Werfverslag 38

Vergadering van 03/07/2018

2807.15.STR

betreft.: **Gevelrenovatie**
projectlocatie: Zeedijk 341, 8430 Middelkerke

OVERLOOP VERSLAG 32;

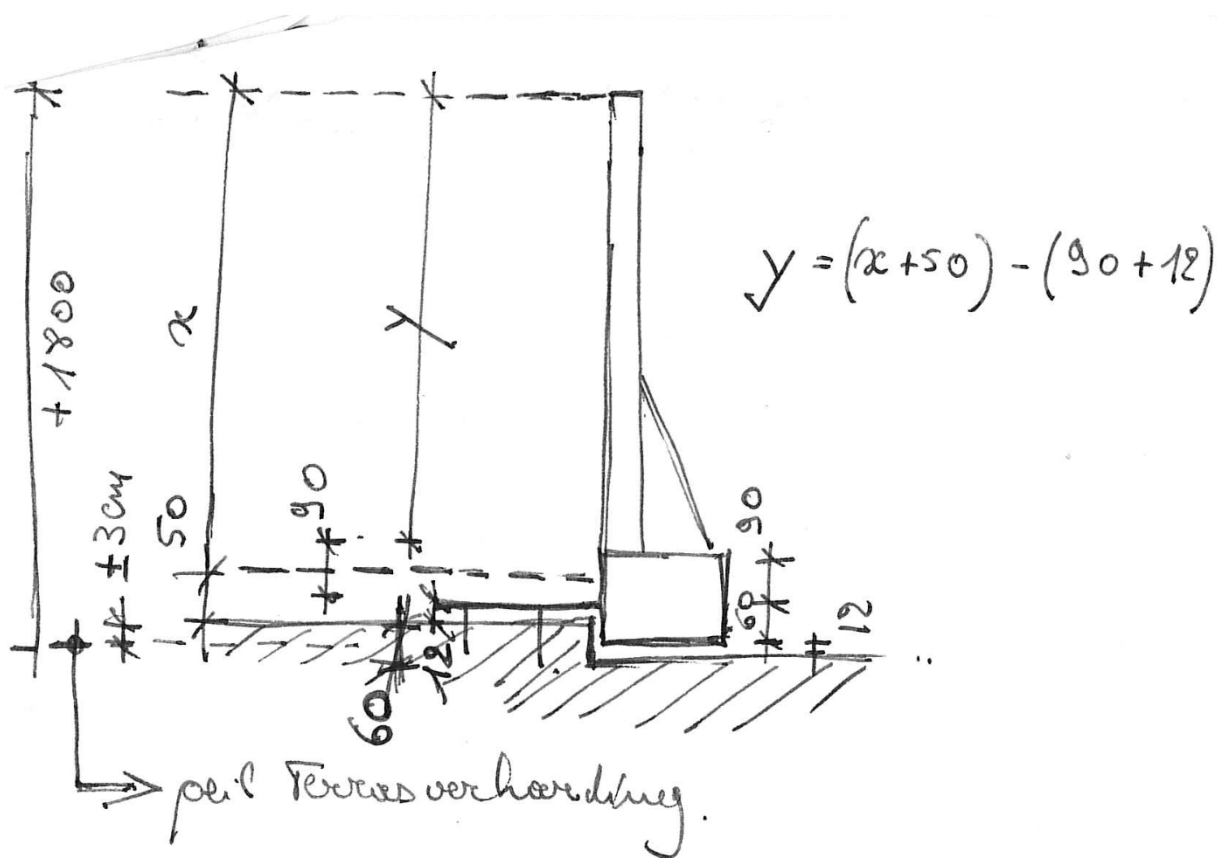
1. Christ wilde in naam van de werkgroep zijn bezorgdheid uiten omtrent:
 - Het 'los' komen van de hoeken:
 - o Vraagt T.F. + richtlijn omtrent het opspieën van het glas en de te hanteren glashoogtes;
 - o U-vormig afdekprofiel wordt initieel niet voorgesteld als noodzakelijke schakel in de stabiliteit van het geheel.
2. Daarnaast wordt nogmaals gevraagd naar:
 - de factuur van het laatst vervangen glas;
 - het waarom of beter naar een alternatief, voor de zeer gemakkelijk verplaatsbare glasrubbers in de tussenpanelen.
3. De werf dient (blanco) opgeleverd te worden voor 30/06/2018, zoniet valt alle resterend vertrouwen in de firma FaceTwo weg en wordt een andere uitvoerder aangesproken voor de resterende afwerkingen.

OVERLOOP VERSLAG 28:

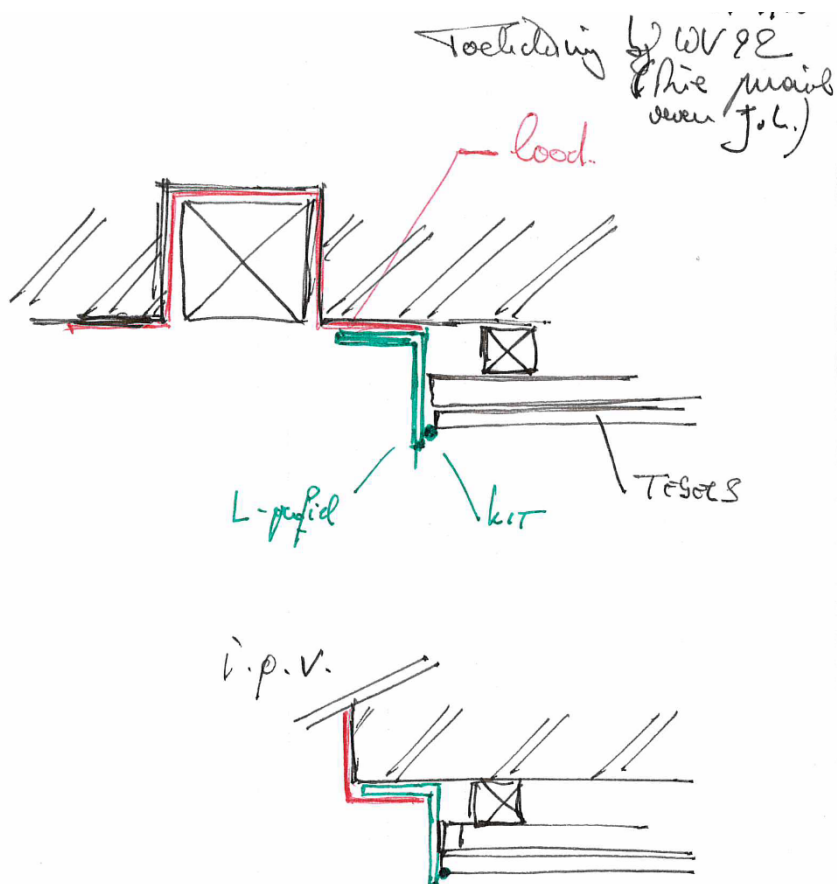
1. Steekproefsgewijs werden de gemaakte opmerkingen overlopen.
2. Algemeen blijft de volgende opmerking:
 - opkitten rand tussen de tussenprofielbekleding en het balkon;
 - behandelen / afschermen zaagkanten;
 - afschermen vrije hoeken aan het plooierwerk.
3. Diverse:
 - 102,501,701,703,901: afwerking kop U-profiel op het glas ontbreekt of is slordig en onvolledig afgewerkt.
 - 703,103:
 - o de ruimere tussenvoegen (glaspanelen) in het klemprofiel moeten nog opgestopt worden;
 - o de voeg tussen de U-profiel delen op het glas, zorgvuldig vullen / afwerken.
4. Reinigingsfirma: alles dient aangepakt te worden:
 - tegelvlakken (sluier);
 - aluminium (-plooierwerk);
 - glasvlakken.

Principe opbouw detail :

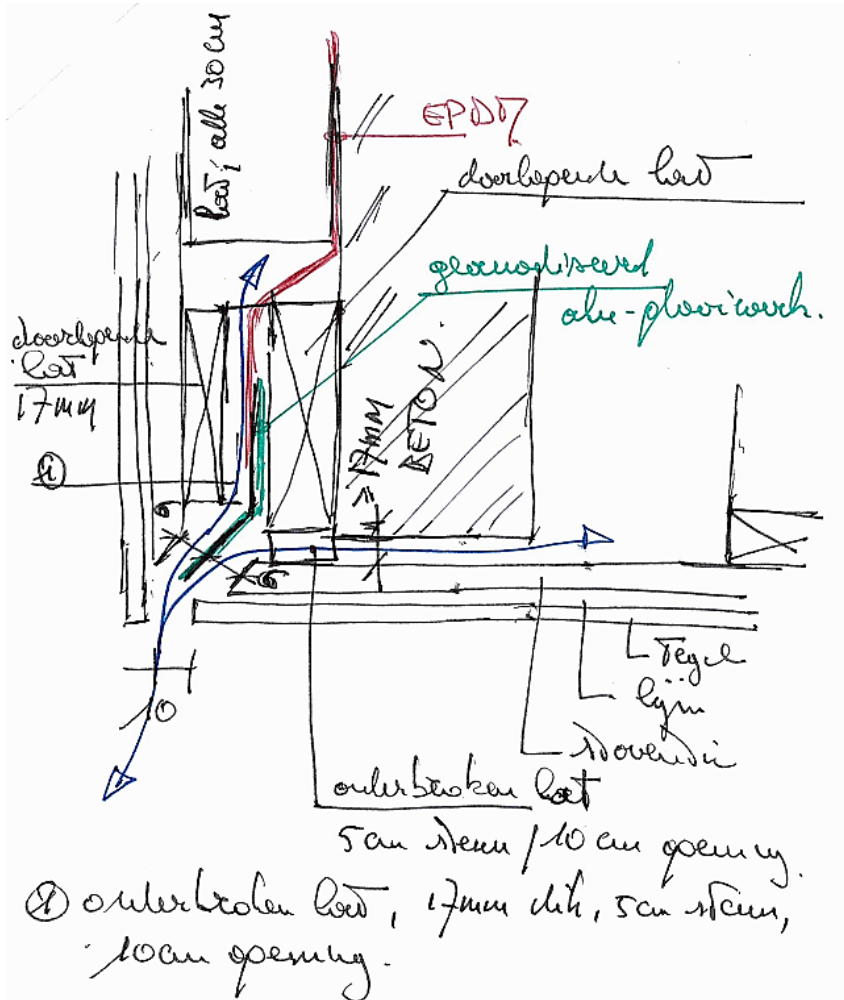
6. Tegen volgende week dienen alle:
 - technische fiches volledig te zijn;
 - details volledig te zijn.
7. Details hoek balkonbekleding dient te zorgen voor de ventilatie van het plafond en het balkonfront + drainage van het water ter hoogte van het balkonfront.

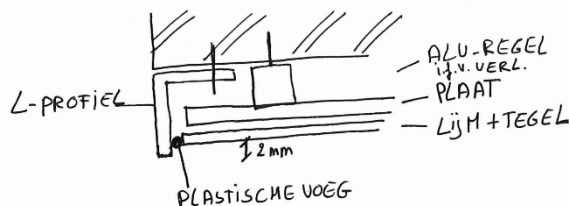
7. Open vraag: is het, gezien de werken, geen opportuniteit om het lenteel boven het schuifraam te isoleren?
